Entscheidungsgrundlage Variante F: zwei Planstände

B-Plan Nr. 123 „Ehemalige Grundschule“ – rechtskräftig 2023 und 1. Änderung als Entwurf 2026 · Stand 24.10.2026

Lageplan Flurstück 59/1: Baufenster und Fußabdrücke der Varianten

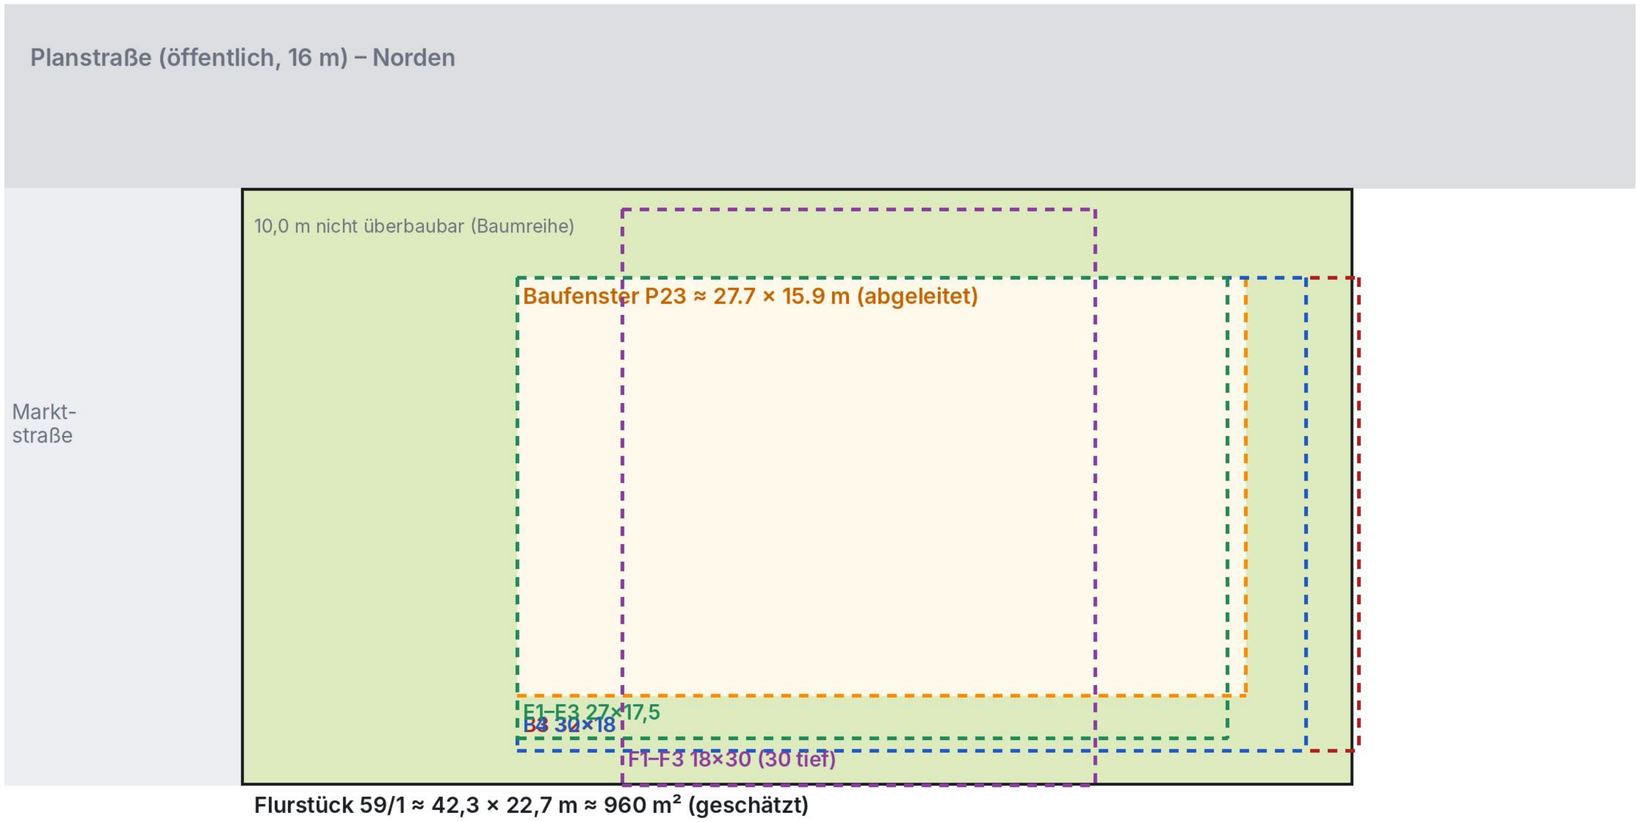
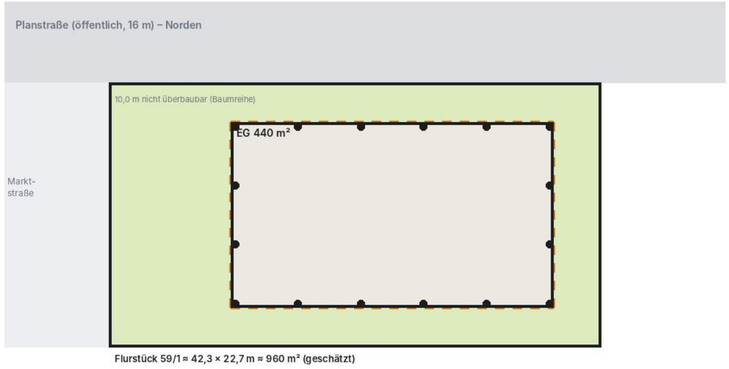
Alle EG-Fußabdrücke aus F, E, B3 passen NICHT in das Baufenster · Umrisse an der Baufensterecke ausgerichtet · Maße abgeleitet/geschätzt

EG-Fußabdruck	Baufenster 27,7 × 15,9
B3 / A–D: 32 × 18 m	passt NICHT
E1–E3: 27 × 17,5 m	passt NICHT
E4: 27 × 12,5 m	passt
F1–F3: 18 × 30 m	passt NICHT
F4: 30 × 18 m	passt NICHT
G1: 27,7 × 15,9 m	passt

Zusätzlich: EG 540 m² übersteigt das Baufenster (439 m²) um 101 m² (+23 %). Die GRZ 0,6 erlaubt rechnerisch 576 m² Grundfläche – begrenzend wirkt die Baugrenze. Ein Vorbau über die Baugrenze hinaus ist unzulässig; ein umlaufender Vorbau müsste innerhalb des Baufensters bleiben.

G1 – EG im vollen Baufenster (27,7 × 15,9 m)

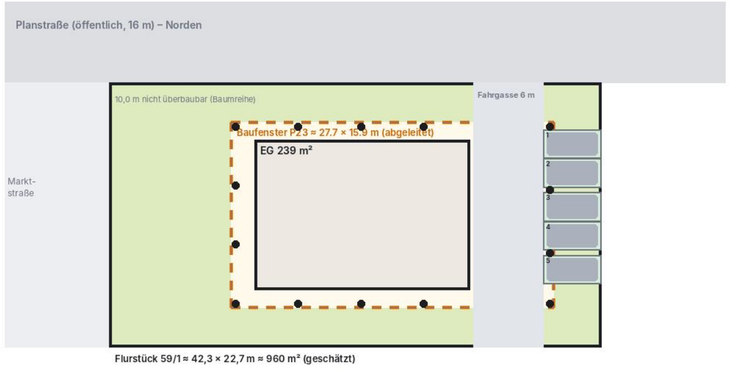
Kennzahl	G1	G2	G3
EG (m²)	440	239	540
1. OG / 2. OG (m²)	440 / 440	440 / 440	540 / 405
Wohnfläche netto (m²)	580	580	629
Wohnungen (Größen m²)	14 (36–48)	14 (36–48)	14 (33–61)
Gastraum ≈ Plätze innen	234 m² ≈ 100	103 m² ≈ 44	229 m² ≈ 98
Stellplätze nutzbar (gezeichnet)	0	5	0
erforderlich Gastro+Büro (Spanne)	9,8–14,4	5,1–7,4	9,6–14,1
liegt im Baufenster?	ja	ja (OG), EG innen	NEIN – Befreiung
Dach (≥ 38° Pflicht)	Flachdach: Befreiung nötig	Flachdach: Befreiung nötig	Flachdach: Befreiung nötig

G2 – kleineres EG, Obergeschosse im Baufenster, Stellplätze Ost

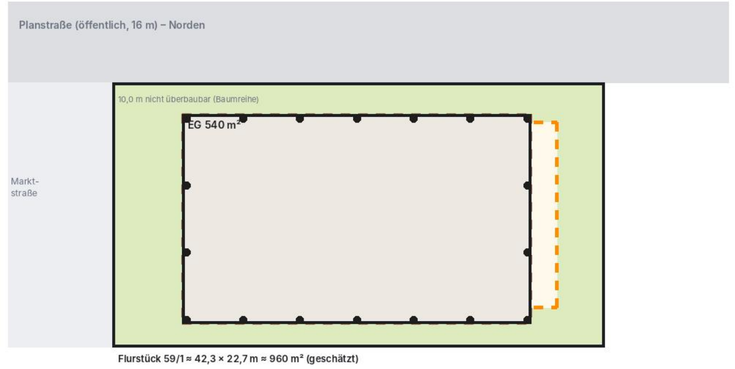
Lesart: Auf dem echten Zuschnitt lässt sich nur eine kleine Stellplatzreihe unterbringen (G2: 5 Plätze), und nur mit kleinerem Gewerbe-EG. Wohnfläche und EG 540 m² schließen sich gegenseitig mit Stellplätzen aus. Alle Zahlen sind Prüfskizzen auf geschätztem Zuschnitt.
